CONCOURS D'ARCHITECTURE POUR LES EQUIPEMENTS SPORTIFS DU FUTUR CENTRE D'ENSEIGNEMENT SECONDAIRE SUPERIEUR ET POUR UNE MAISON D'ETUDIANTS, A LA CAMPAGNE DES CEDRES A LAUSANNE

RAPPORT DU JURY

OCTOBRE 1989

LE NAVIRE-NIGHT

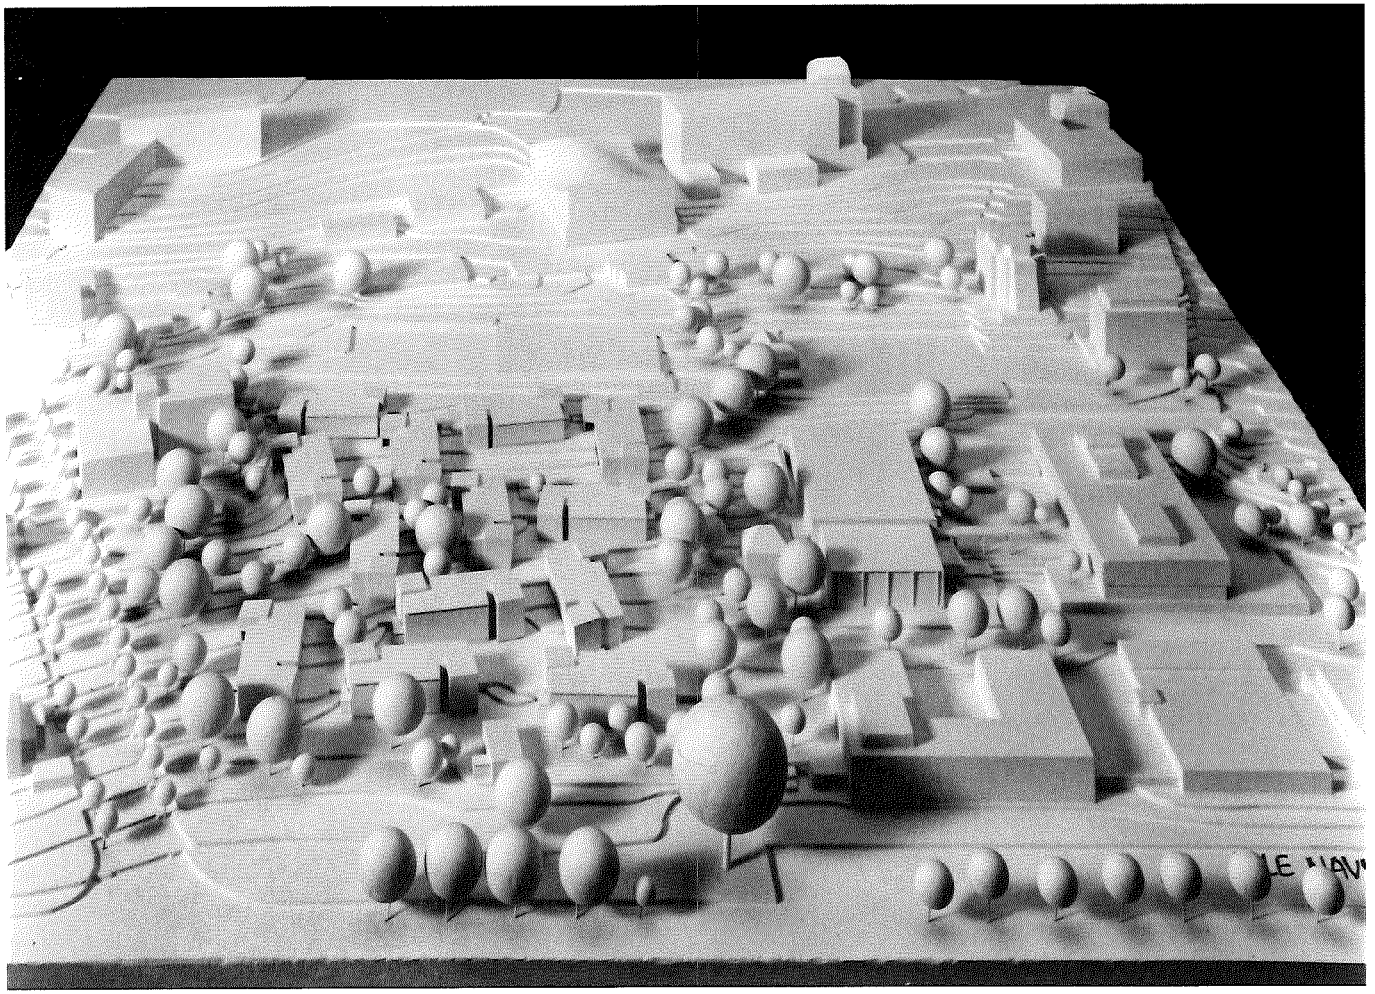
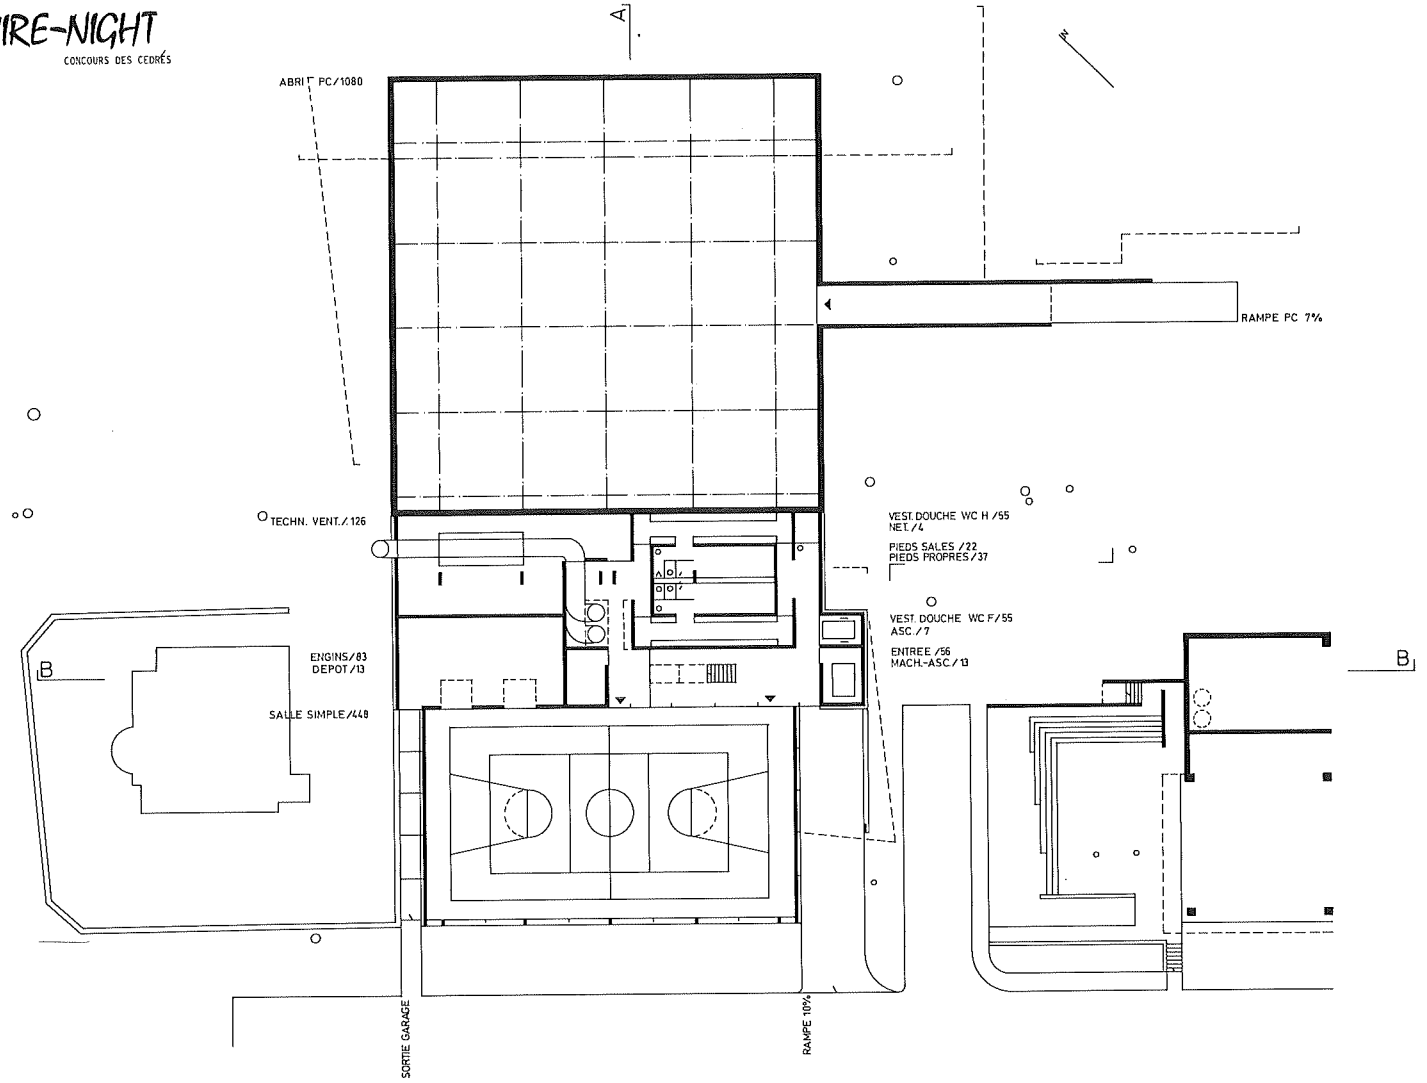
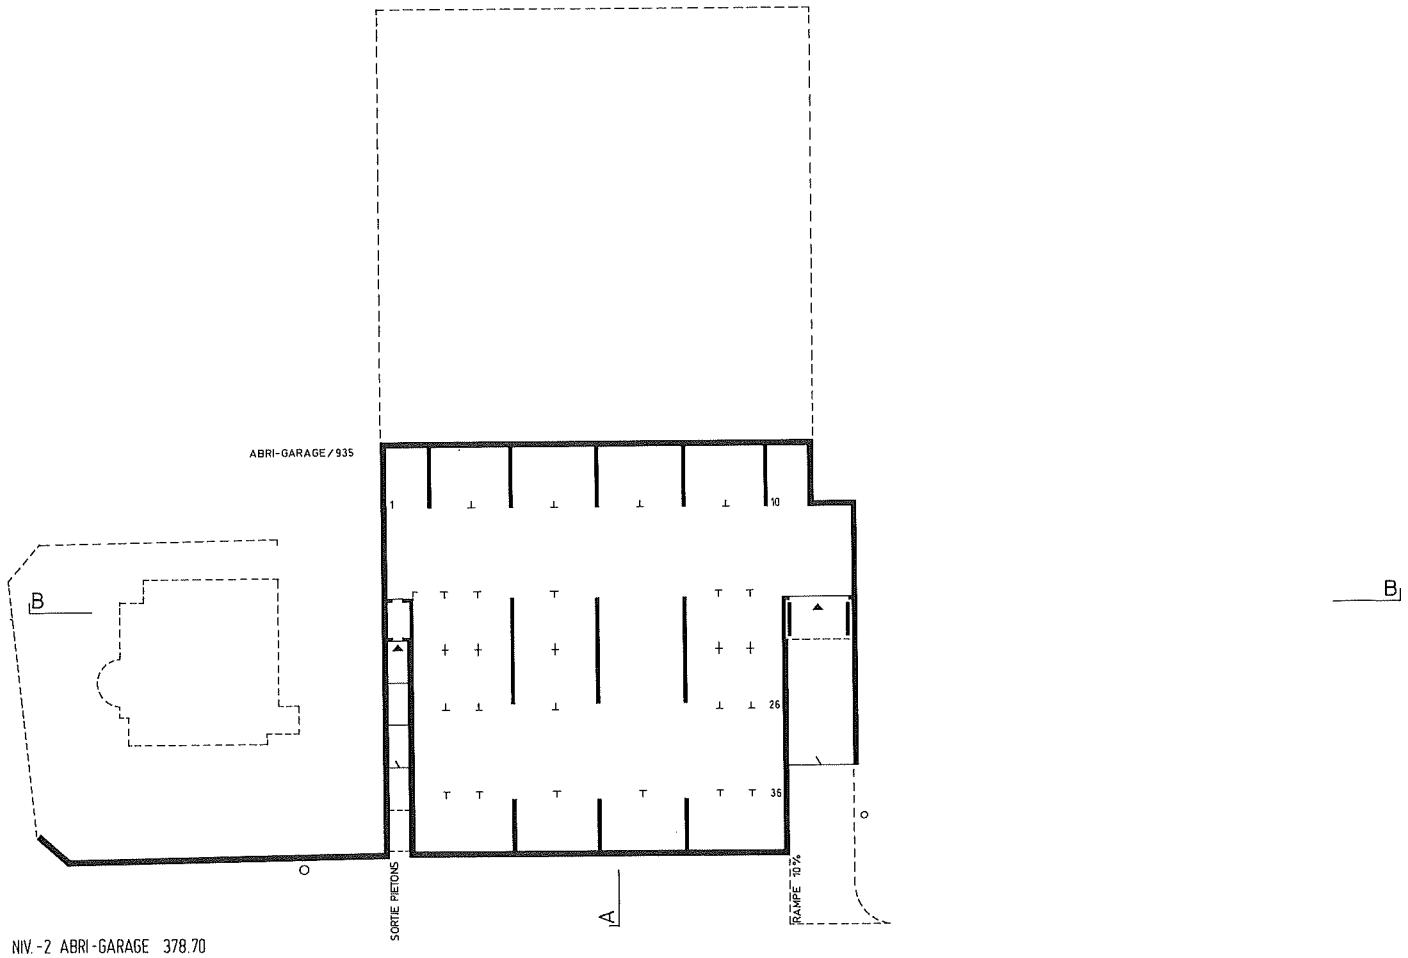
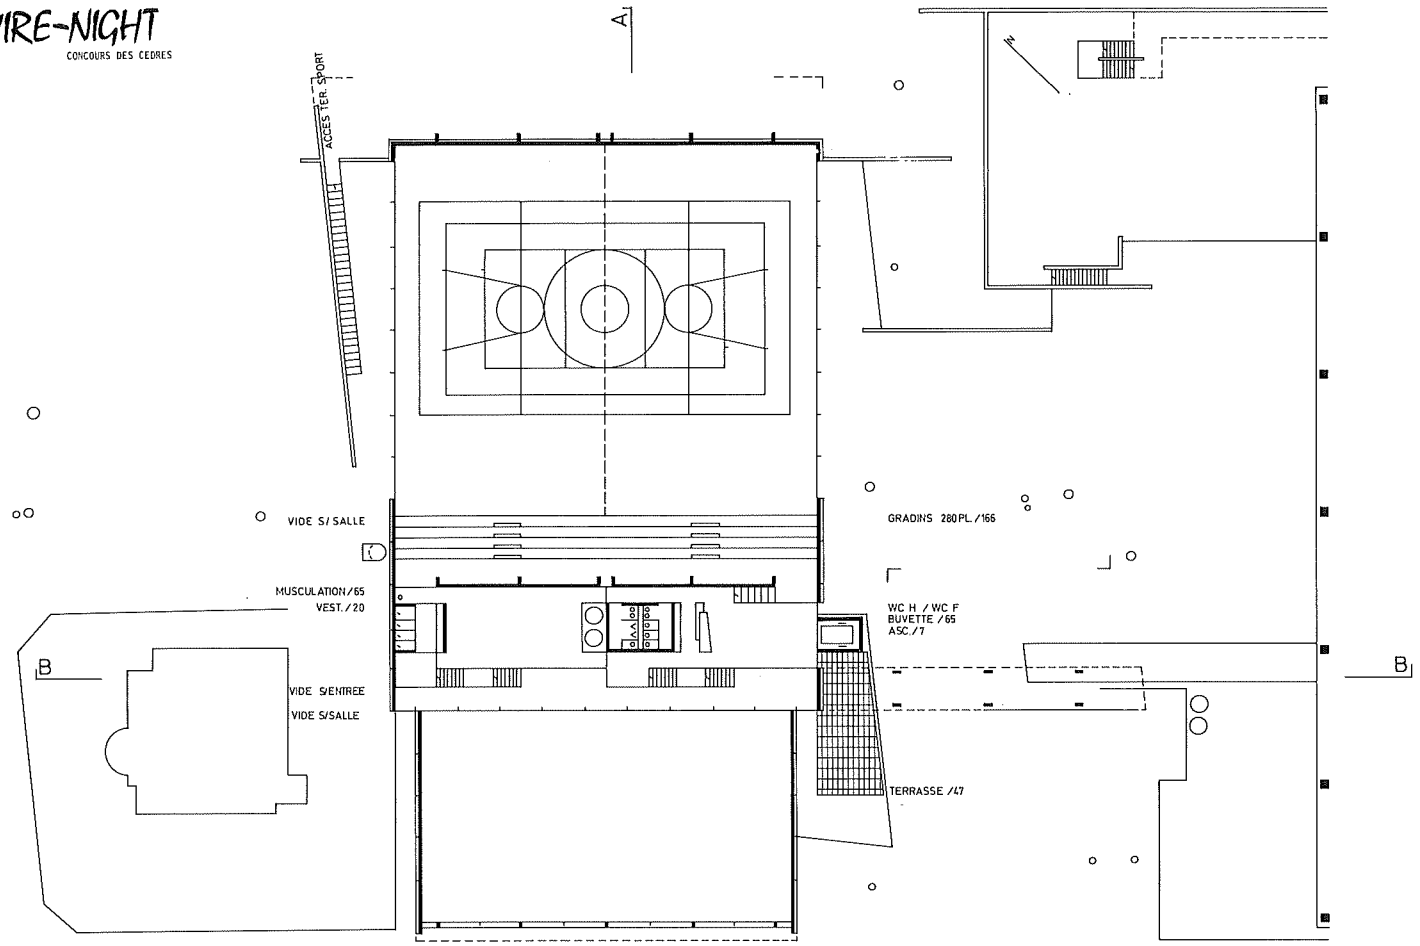
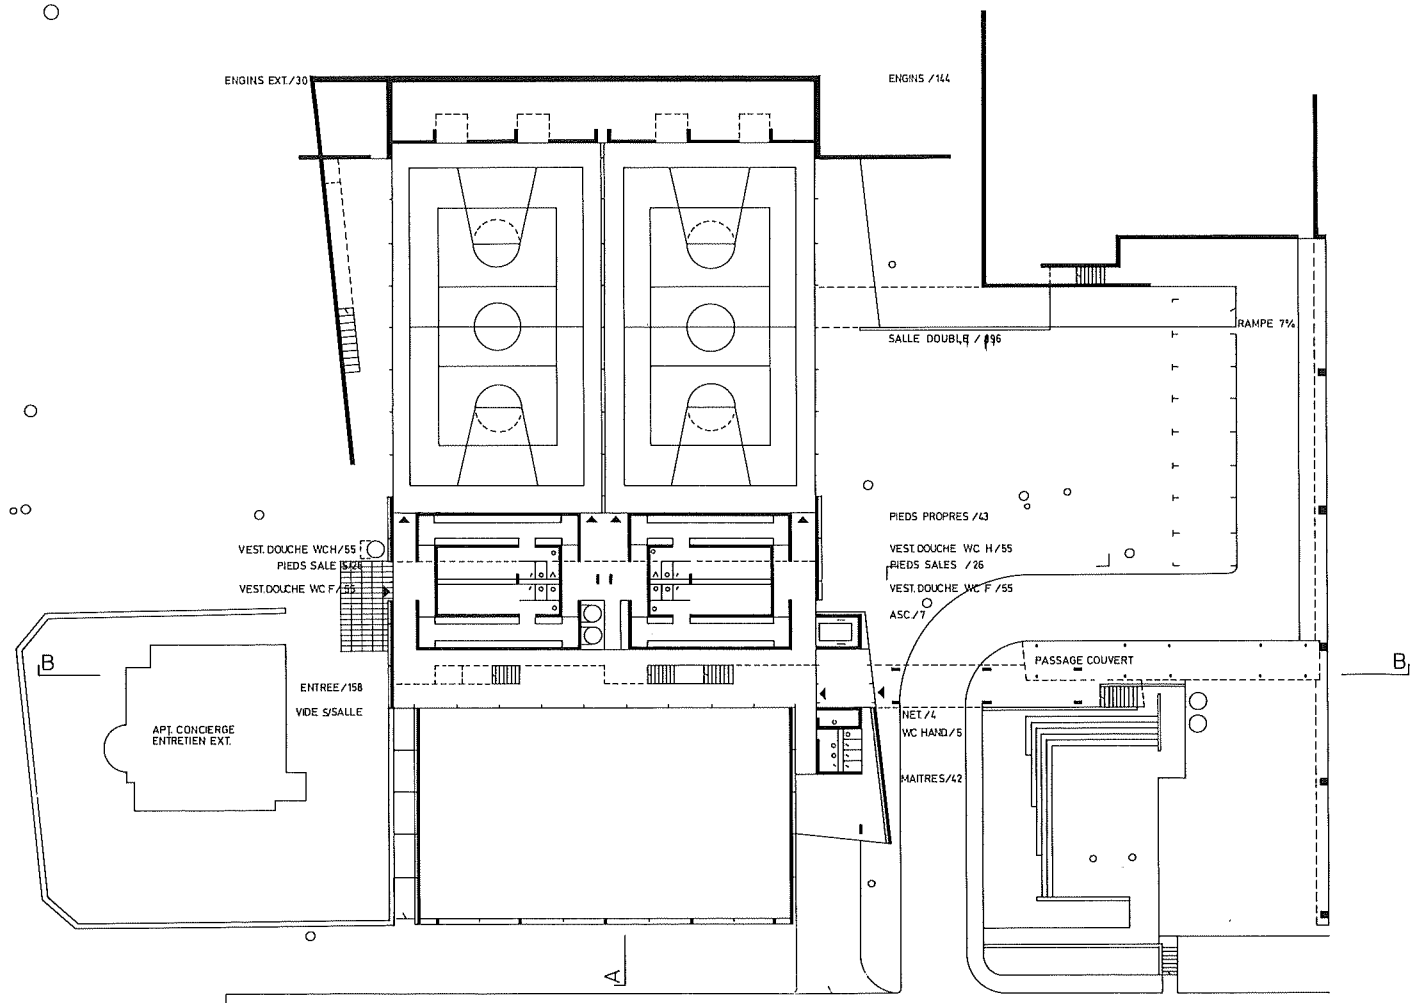
A la base de cette proposition se trouve un agréable groupement de chambres, lequel, pris hors contexte, pourrait bien satisfaire aux exigences de la vie d'étudiant.

Toutefois, la multiplication du groupement sur le site donné entraîne son entière occupation et, en définitive, la disparition du parc. Les espaces extérieurs qui en résultent sont mal définis et les relations des unités entre elles deviennent le fruit du hasard. Une typologie de terrain plat s'accommode mal du terrain très en pente mis à disposition.

Les salles de gymnastique sont particulièrement bien résolues et répondent bien aux données du programme et au caractère essentiellement scolaire de leur utilisation, mais leur volume n'est pas très favorable au gymnase et à ses prolongements extérieurs.
